Théâtre Nouvelle Comédie

Concours de projet d'architecture
à deux degrés en procédure ouverte
octobre 2009

RAPPORT DU JURY

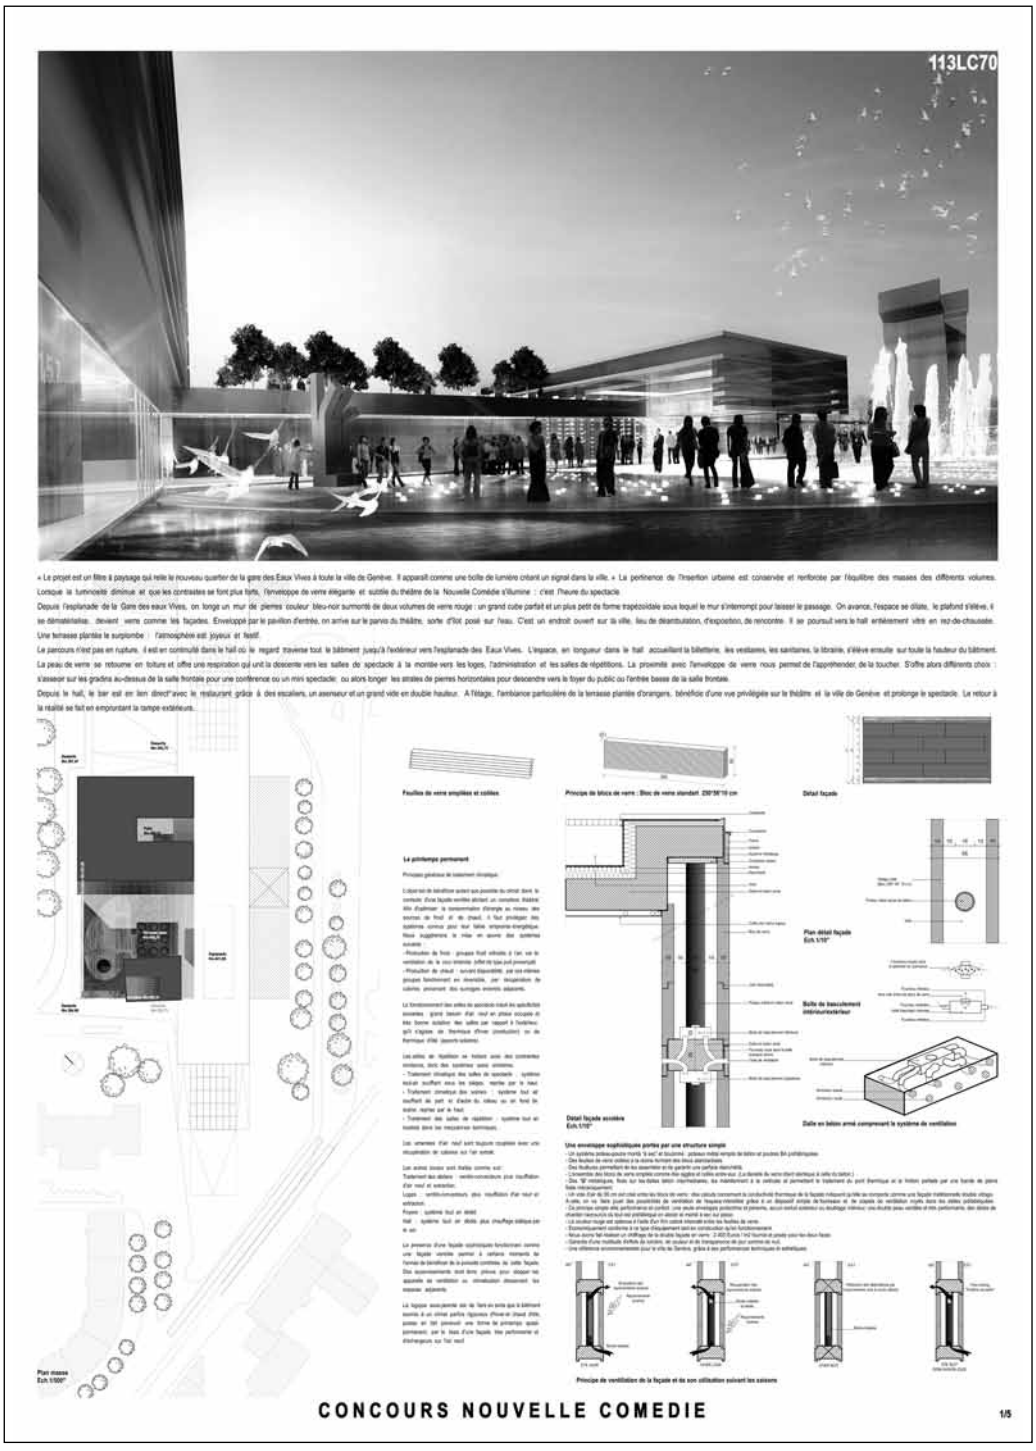
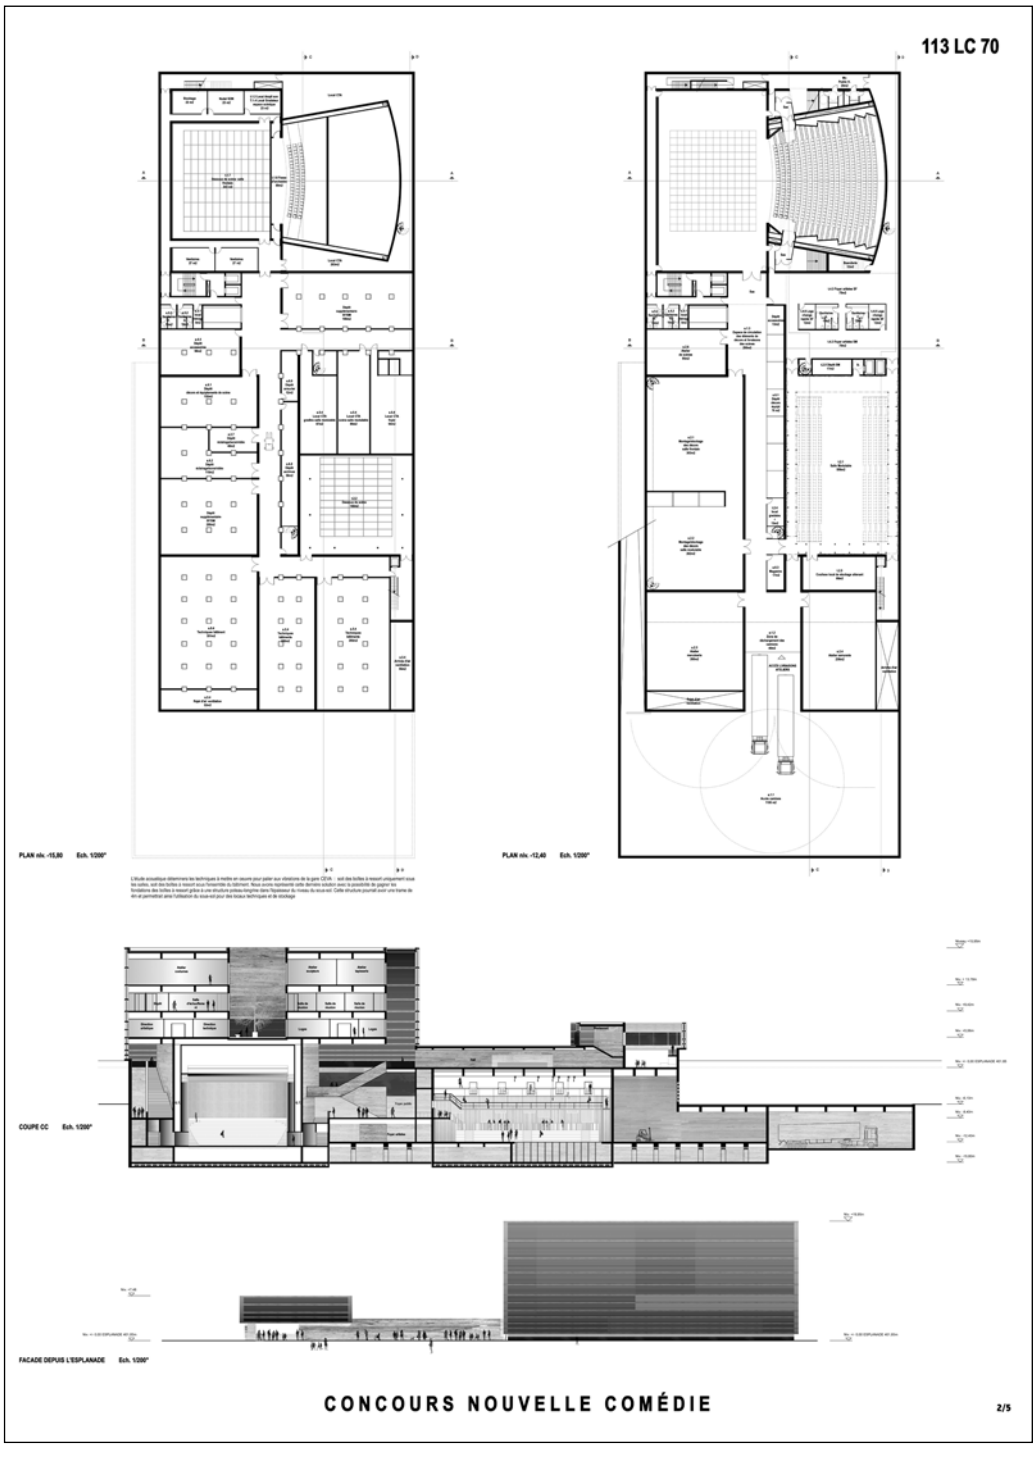
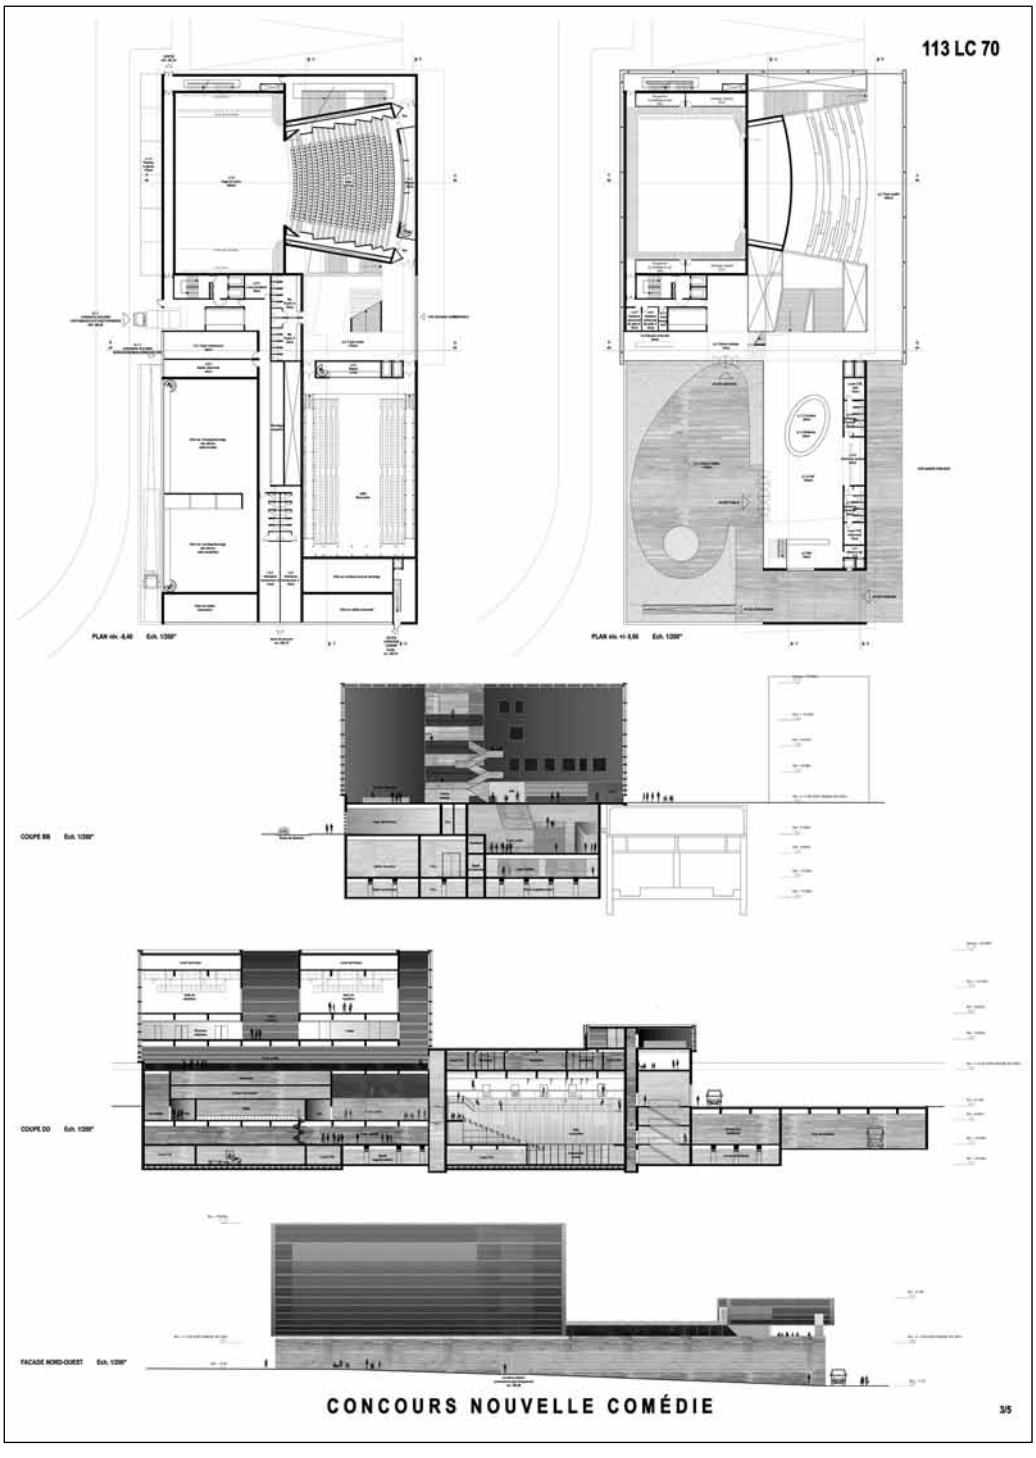
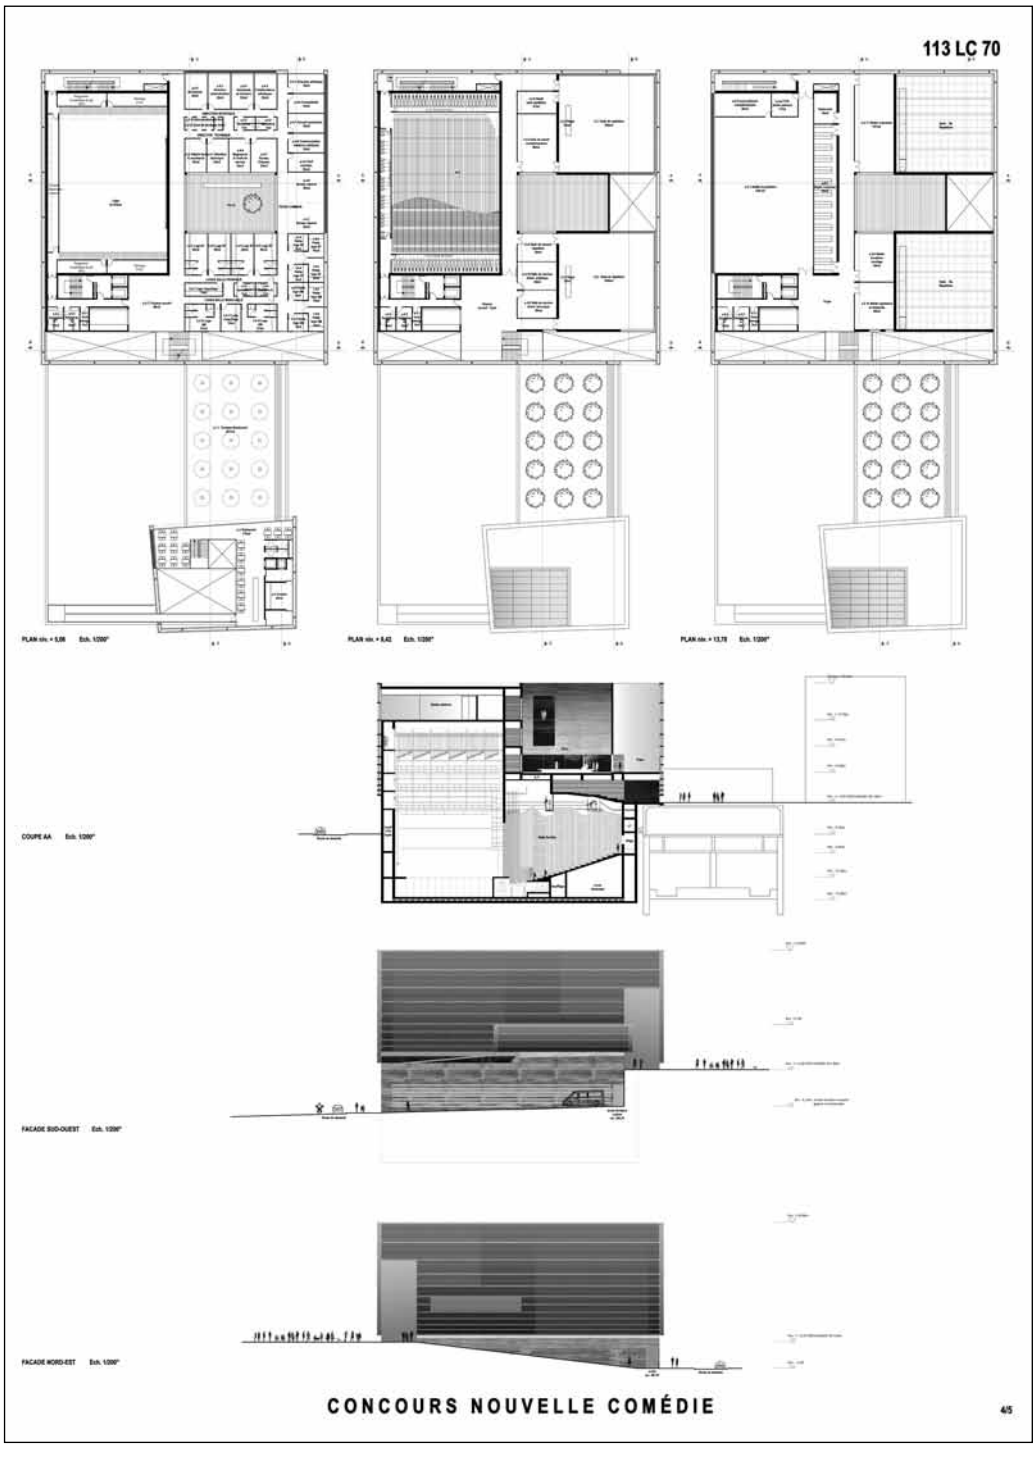
Le projet, avec la volumétrie proposée, se positionne dans le site avec beaucoup de pertinence. Cette stratégie d'implantation avec des volumes différenciés contribue à créer un bon rapport avec le quartier existant et les bâtiments futurs. Cette insertion favorise l'impression pour l'esplanade d'un espace public généreux.

La masse compacte qui émerge dans la ville permet une bonne lisibilité de l'identité du théâtre. Le jury a beaucoup apprécié les perspectives et les dégagements visuels qu'offre cette implantation dans le site. Le restaurant tel qu'il a été positionné contribue à mettre en valeur ce jeu d'équilibre des volumes que propose ce projet. La matérialité proposée pour les façades constitue un signe architectural fort dans la ville.

L'accès au théâtre est mis en scène comme un parcours. Depuis l'esplanade, on sent la présence du théâtre avec ses volumes fortement matérialisés dans la ville. Le public est dirigé vers un passage couvert situé sous le restaurant et, en le franchissant, il découvre un parvis de théâtre très intimiste jouant le rôle d'une place traitée comme un espace public privé. De cet espace, on accède au foyer du théâtre, à la billetterie, librairie et au restaurant qui surplombe cette place.

L'organisation et le fonctionnement du théâtre sont de qualité. Le jury a émis quelques critiques sur la gestion des flux et des parcours intérieurs. L'intervention très importante sur le site pour l'accès livraison n'a pas convaincu le jury par l'ampleur de son intervention. La qualité et l'élaboration des propositions, de la composition des façades et l'attention portée à une conception structurelle simple et rationnelle ont été très appréciées par le jury.

Sur le plan énergétique et du développement durable, le projet propose des innovations convaincantes. L'analyse des paramètres économiques situe ce projet de qualité dans la catégorie haute des évaluations. Les détails élaborés très performants contribuent à conforter cette analyse.
